Comisión Provincial de Patrimonio Histórico de Málaga

Sesión Ordinaria 12/2024 de 12 de julio de 2024

ACTA

2. Expte. IN230419. Reforma de edificio entre medianeras para implantación de centro educativo en inmueble sito en calle Marqués de Valdecañas n.º 4, Antiguo Conservatorio de Música “María Cristina” inscrito como BIC en el Catálogo General del Patrimonio Histórico Andaluz con la categoría de monumento. **MÁLAGA.**

Fig. 23: Axonometría en la que se refleja el encuentro de la cubierta con la crestería en el proyecto aprobado (izquierda) y en la propuesta de reforma (derecha)

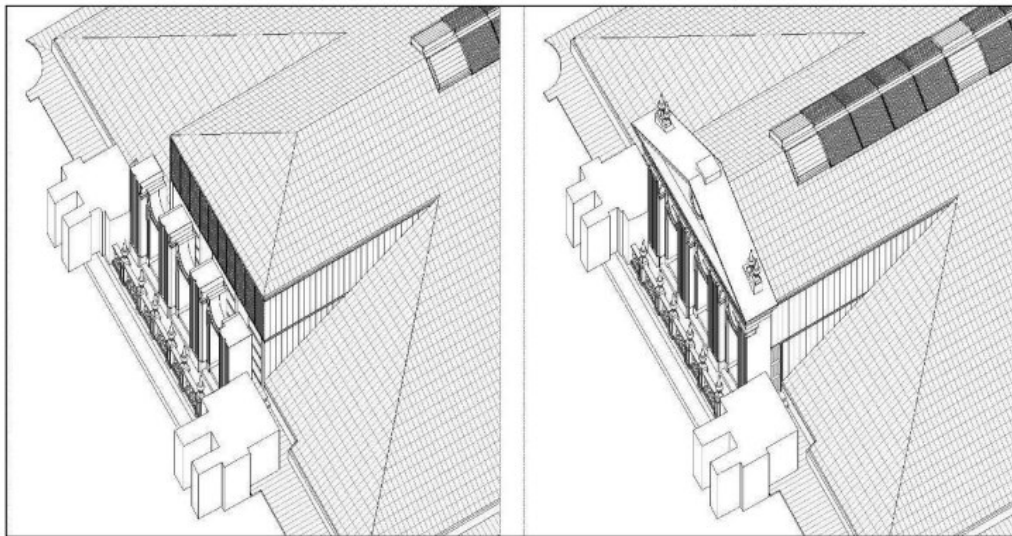
De acuerdo con el proyecto, **la ejecución del frontón de remate de la portada de la crestería lleve asociada la reestructuración del encuentro de la cubierta aprobada con el propio frontón,** de manera que en lugar de hacer complicados artificios arquitectónicos, este encuentro se resolvería de una manera natural encontrándose los paños de la cubierta con la piedra.

Así, en la memoria constructiva, describe que **la reestructuración de este encuentro se realizará con los mismos materiales y acabados que el resto de la cubierta y que están definidos en el proyecto aprobado**. Además, **se modifica la línea de cerramiento que coincidirá con la fábrica de piedra en la fachada oeste de manera que se ejecutarán las carpinterías de los huecos de fachada** con los elementos que define en los planos de carpintería.

Fig. 3: Planta con la ubicación de los nuevos seis apoyos propuestos marcados en rojo.

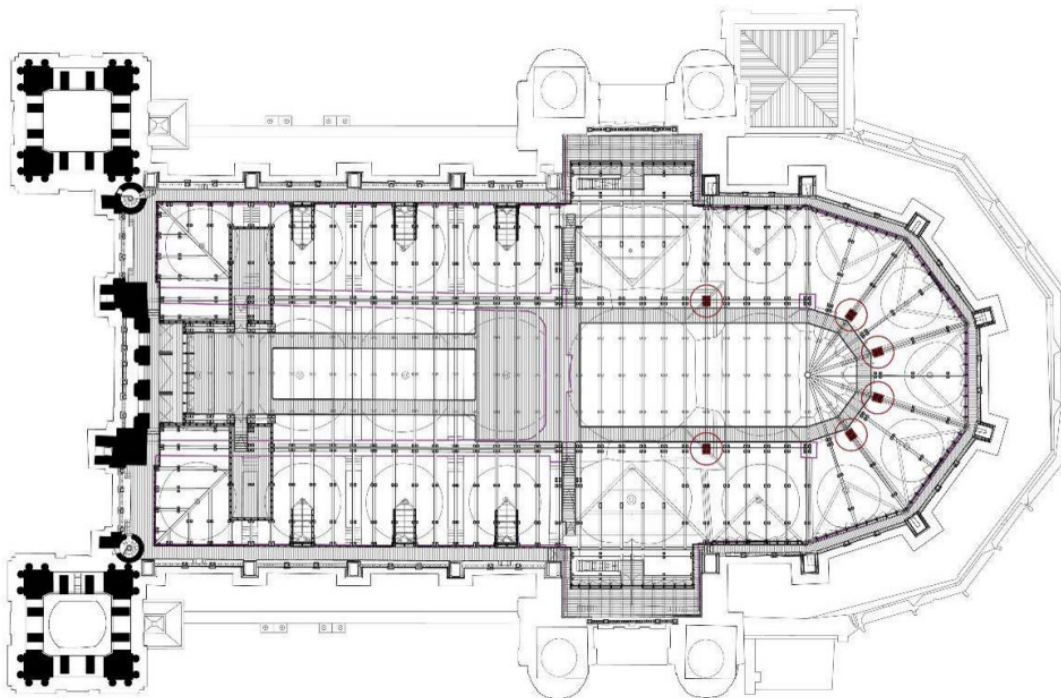
Se ha realizado un nuevo cálculo con los datos obtenidos en los ensayos de manera que la disposición de los nuevos apoyos reduce a la mitad la luz de las vigas de gran canto que recorren el crucero y la girola, dividen las cargas y aligeran el peso soportado por los pilares de la girola y del crucero oeste.

Finalmente, presentan como Anejo 5.7 un Estudio sobre la afección estructural de la nueva cubierta sobre la catedral de Málaga en el que concluye que la nueva situación de carga no altera ni modifica en esencia el funcionamiento estructural de la Catedral, las máximas compresiones quedan muy alejadas de la tensión máxima de trabajo, a nivel de cimentación no se alteran significativamente las condiciones iniciales y se puede considerar que no se altera el estado actual de deformaciones de la Catedral.

Fig. 10: Patrones homogéneos canal-cobija en dos colores.

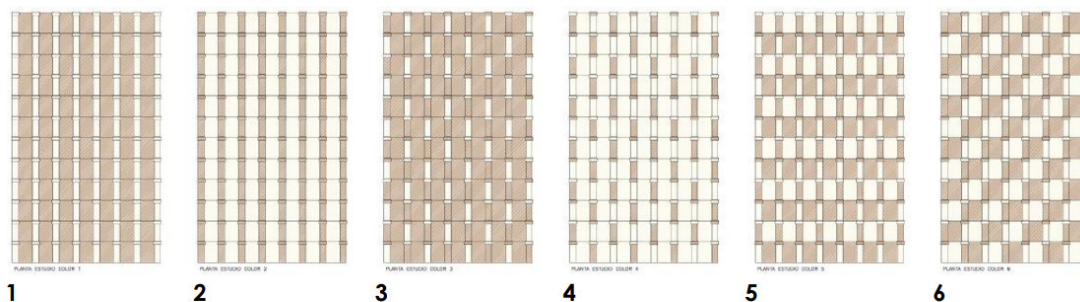
Se han estudiado todos los posibles patrones homogéneos de canal-cobija en los dos colores, crema y miel. Dichas tramas se reflejan a continuación.

Utilizando estos patrones se han realizado fotomontajes de todas las combinaciones y se ha llegado a la conclusión de que el patrón que presenta una mayor homogeneidad desde todos los ángulos de visión es el último (6).”

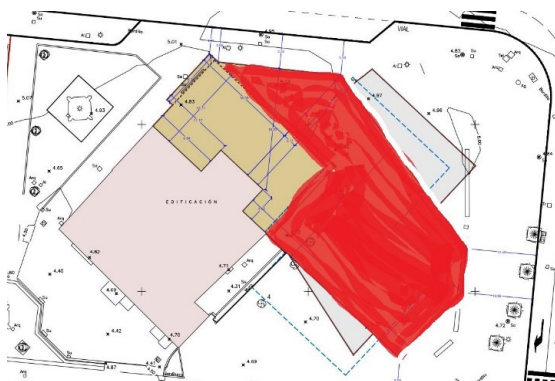
*“a) Alturas: Se plantea en la documentación aportada una sección de 5 plantas de altura, todas ellas en continuidad de forjado con el edificio existente que pretende ampliarse (sede actual de la Hermandad). Sin embargo el Estudio de Detalle considera que se proyecta un volumen que contiene 4 plantas considerando la planta primera como entreplanta (con 50% de ocupación y vinculada a la planta baja). **Se considera ello un error de concepto por los argumentos que más adelante se desarrollan**”¹².*

*b) Edificabilidad Máxima: Se concreta este parámetro en el Estudio de Detalle como suma de dos edificios, uno la sede actual (1.233,20 m2c) y otra su ampliación (2.831,48 m2c) (...) **Se comete un error al no sumar la edificabilidad de la denominada entreplanta (art. 12.2.27.5.6 del PGOU)**”*
